REQUALIFICATION DE LA RN 94 EN TRAVERSÉE DE LA ROCHE-DE-RAME

Annexes du bilan de la concertation

**Requalification
DE LA TRAVERSÉE
DE LA ROCHE DE RAME**

**Dossier de
concertation**

5.1.3 Secteur Centre-bourg – option 2 : Place du rocher d'escalade étendue

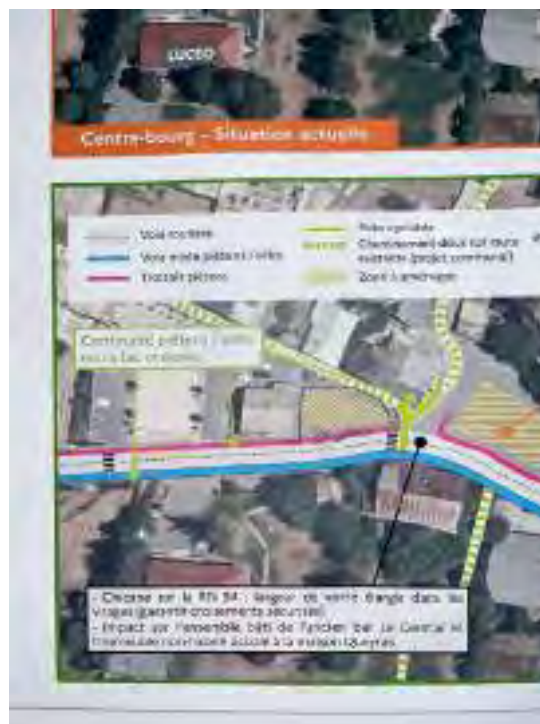
- Maintien de la maison des Croquignards
- Accès piéton en bord de RN (sécurisé) parc
- Vraie chicane (marquée)
- Stationnement
- Mise en valeur rocher
- Maison Boisset moins impactée

- Terrasse, tables pique-nique, jeux : convivialité
- Feu récompense, passage souterrain : sécurité piétonne
- Remettre en valeur la maison des Croquignards
- Décaler le passage mobilités douces (voir plan) : sans destruction !
- Manque de stationnement : plan (face maison rouge)

1. Entrée Sud – Parking et camping du lac

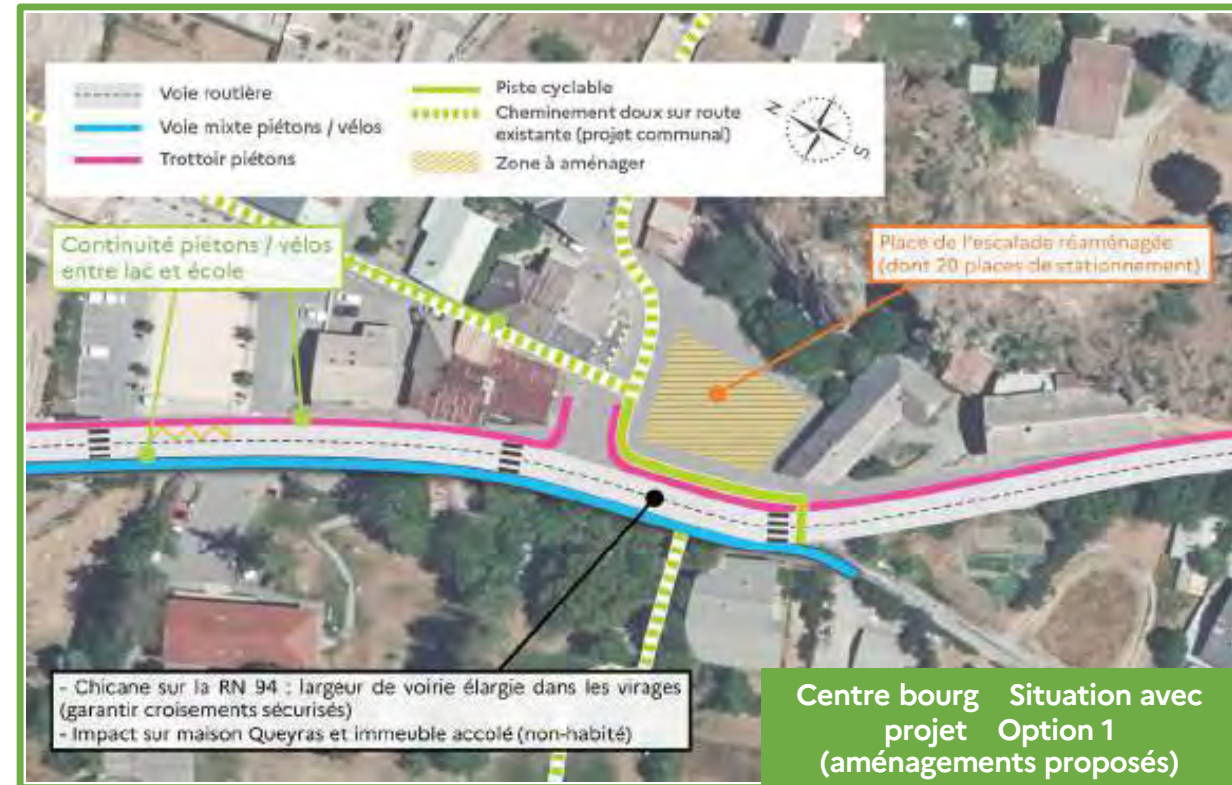
- **Vitesse / sécurité** : plus de sécurité attendue
 - Radars, feux et signalétiques pour vitesse
 - Risque de « contournement » des chicanes
- **Modes doux** : aménagements appréciés → propositions pour retravailler certains tracés
- **Impacts** sur le bâtiment Chienno et le rocher de la Calla regrettés
- **Aménagements connexes** : propositions de renforcer le nombre de stationnements

Place du rocher d'escalade étendue

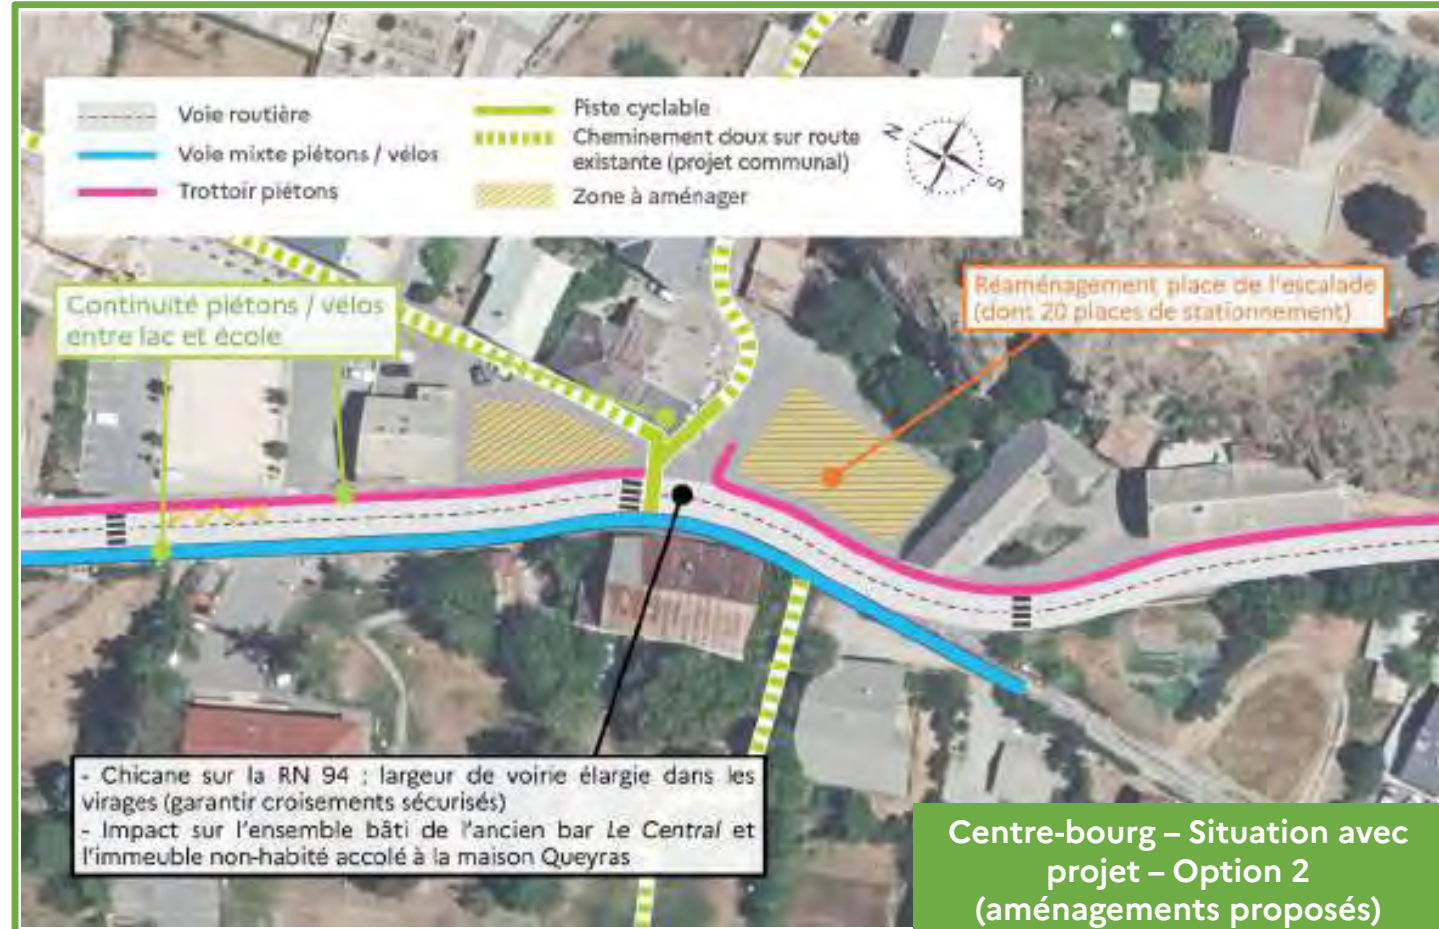
- **Vitesse / sécurité**
 - Chicane marquée appréciée
 - Propositions pour renforcer encore la sécurité piétonne
 - Crainte de réaccélération des véhicules (dangerosité + nuisances sonores)
 - Accès sécurisé au parc du château apprécié
- **Impacts** sur le bar et l'annexe Fourrat regretté
 - Étude d'une nouvelle option avec maintien de la maison Queyras appréciée
- **Aménagements connexes** : propositions pour aménager les zones sans bâti (gagner en convivialité)

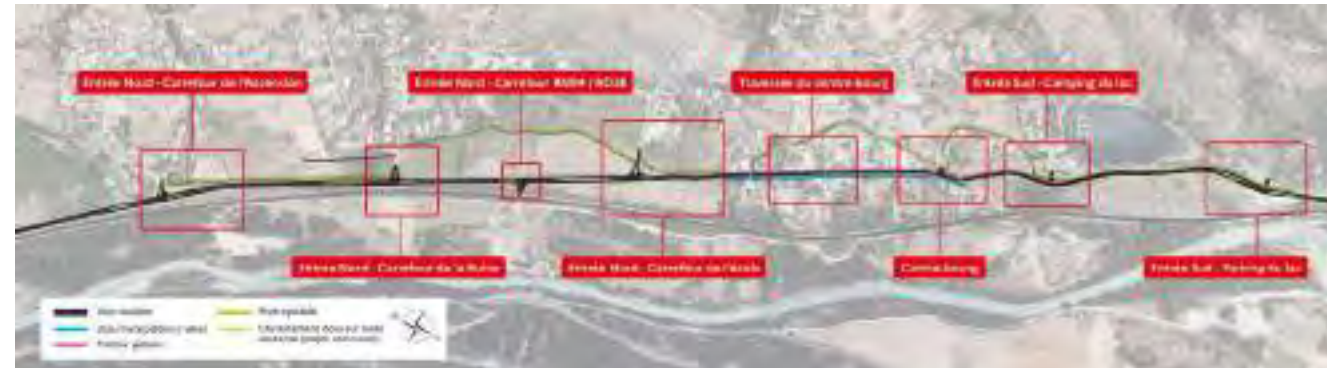
- Tracé de la piste cyclable à travailler au niveau du chemin des Gravières
- Regret de l'impact de la voie cyclable sur une parcelle

- Propositions pour sécuriser l'arrivée du chemin des Gravières sur le carrefour de la Ruine

5.1.1 Secteur Entrée Sud – parking et camping du lac

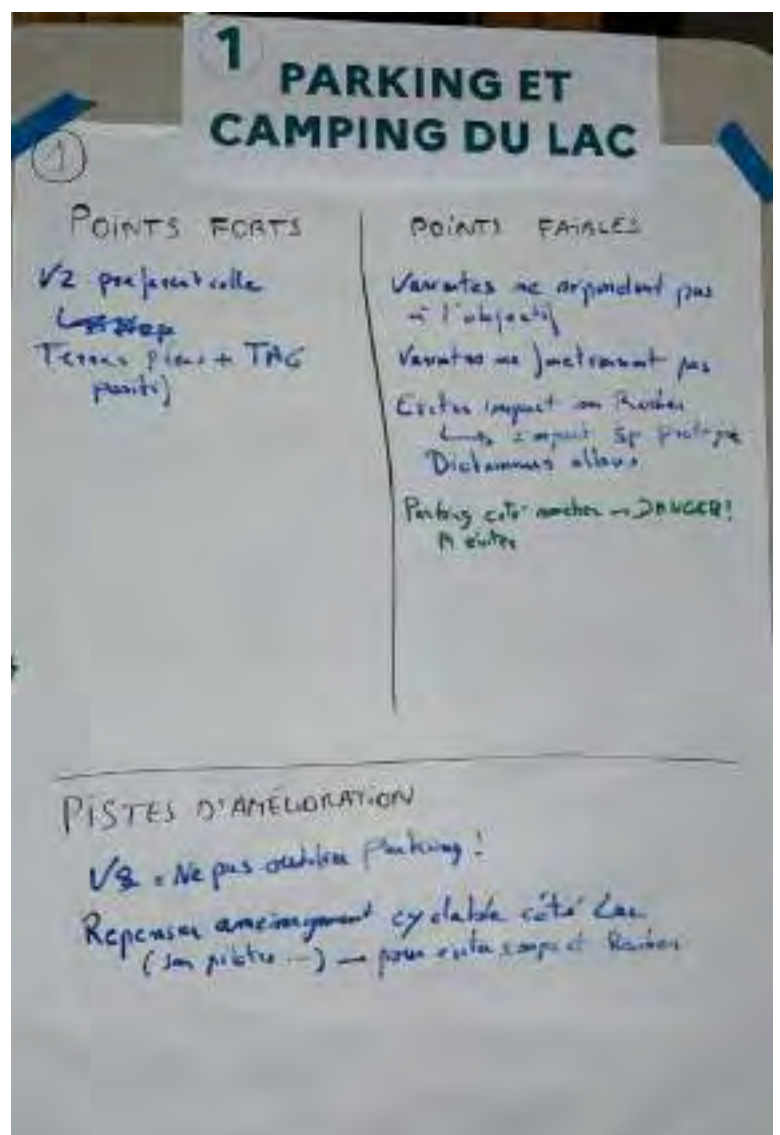
- V2 préférentielle
- Terre-plein + TAG positifs

5.1.2 Centre-bourg option 1

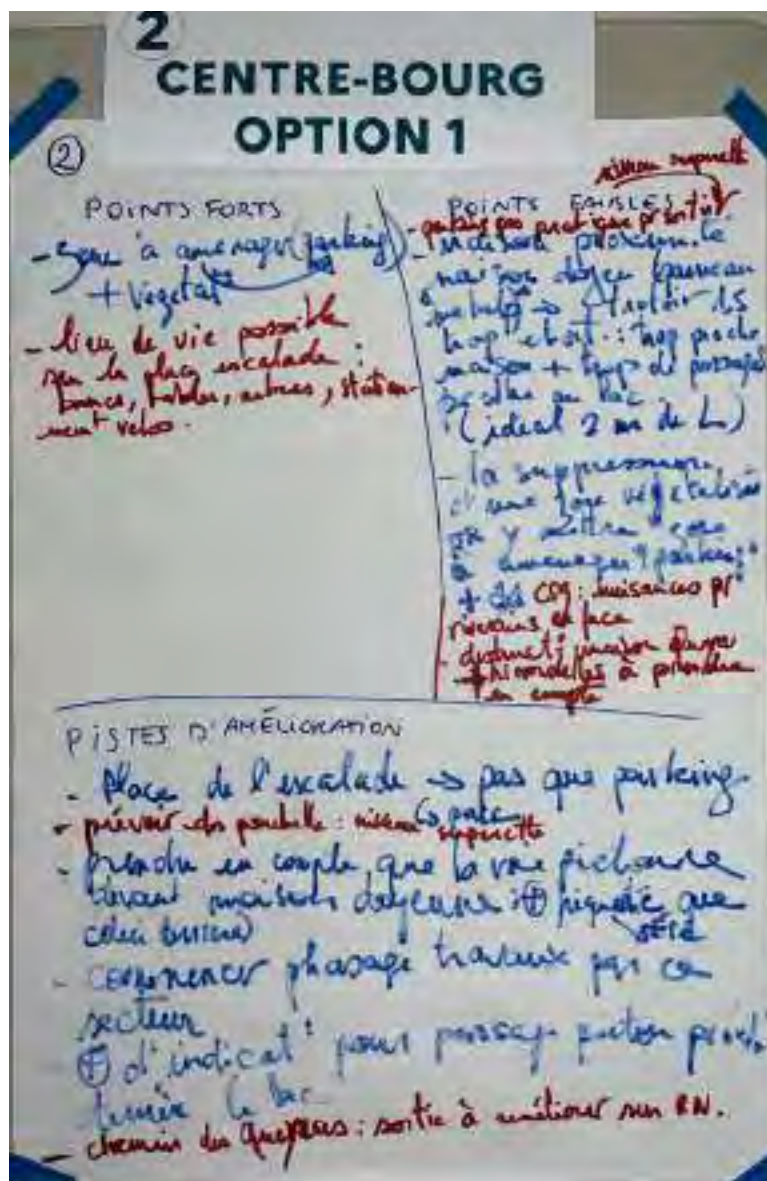
- Zone à aménager (parking) + végétation
- Lieu de vie possible sur la place escalade : bancs, tables, autres, stationnement vélo

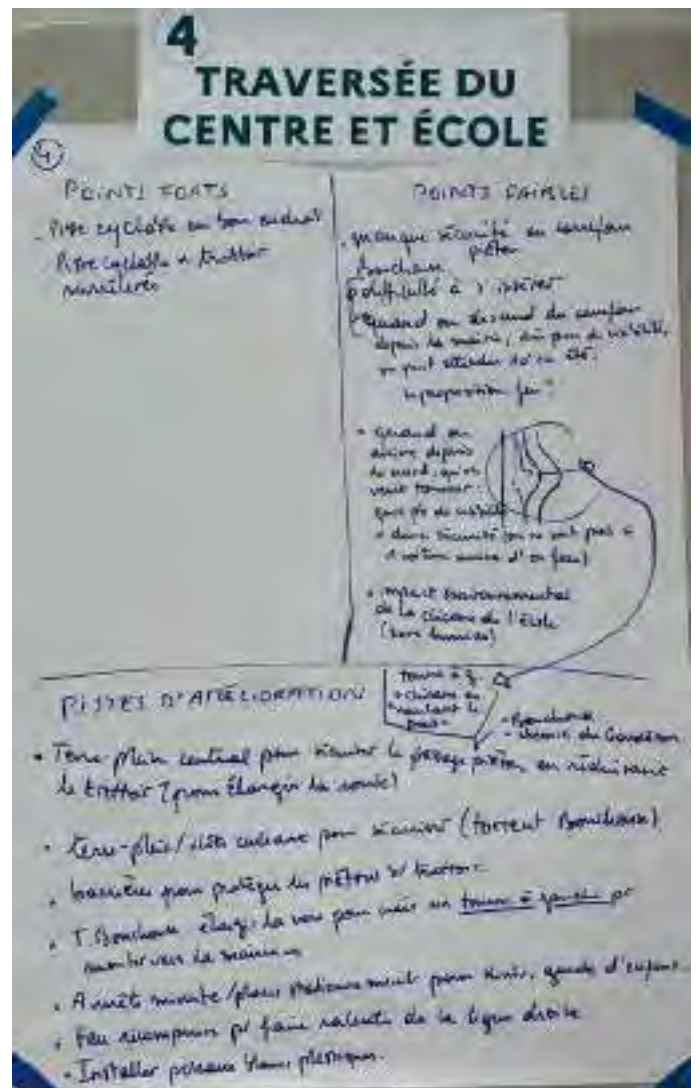
- Améliorer parking assistant (pas pratique)
- Ne pas faire du parking sur tous les espaces à aménager
- Aménagements (arbres ?) pour « intimité » de l'activité escalade de haut niveau (Rocher)
- Bien concerter les habitants sur la répartition des places de parking dans les espaces à aménager
- Suppression de l'escalier de la maison QUETRAS
- Place de l'escalade mixer verdure, convivialité et parking, marché ?

5.1.5 Carrefour de la ruine et de l'ascension

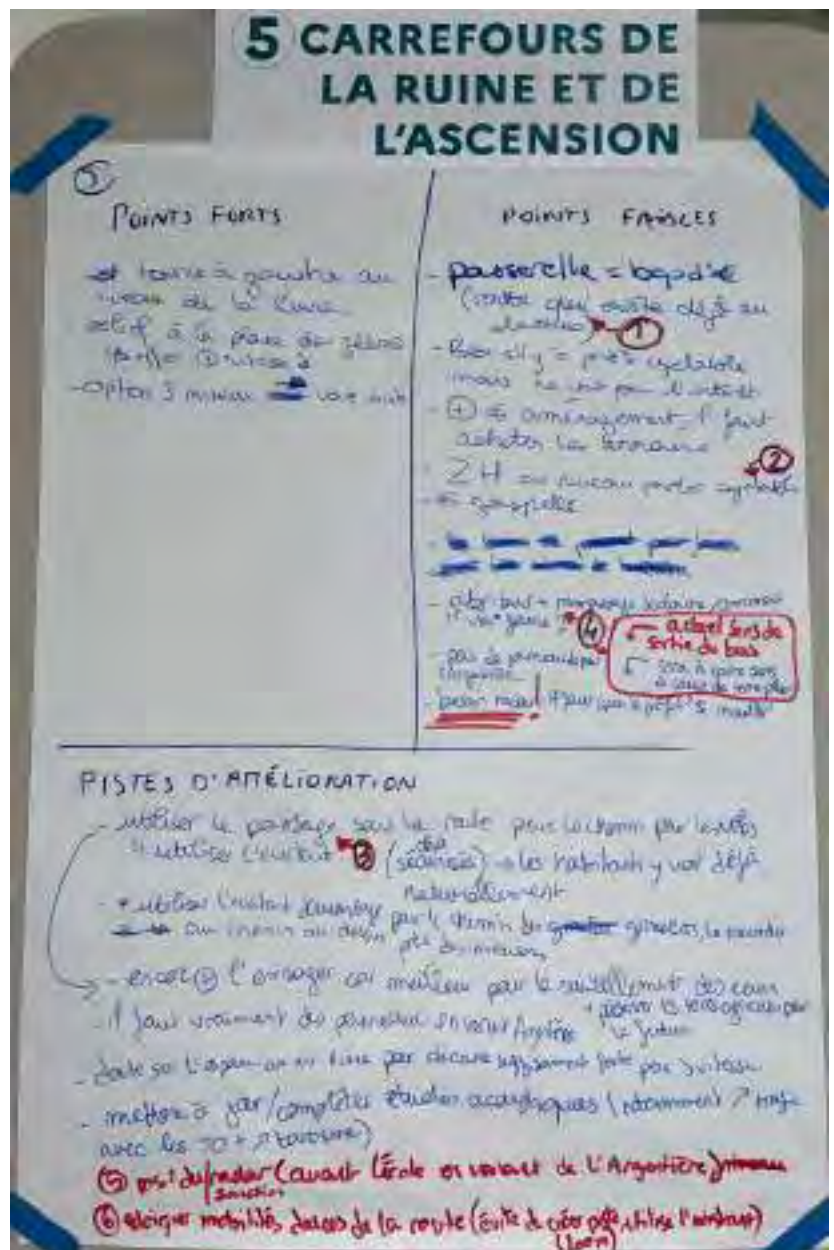
- Passerelle = beaucoup d'euros (route qui existe déjà au-dessus) (1)
- Bien s'il y a piste cyclable mais ne voit pas l'intérêt
- Coûte plus cher en aménagement, il faut acheter les terrains
- Zone humide au niveau des pistes cyclables (2)
- Argent gaspillé
- Abribus + ramassage scolaire, comment il va se faire ? actuel sens de sortie du bus, sera à contre-sens à cause du terre-plein (4)
- Pas de panneau depuis l'Argentière
- Besoin d'un radar ! Il faut que le préfet « se mouille »
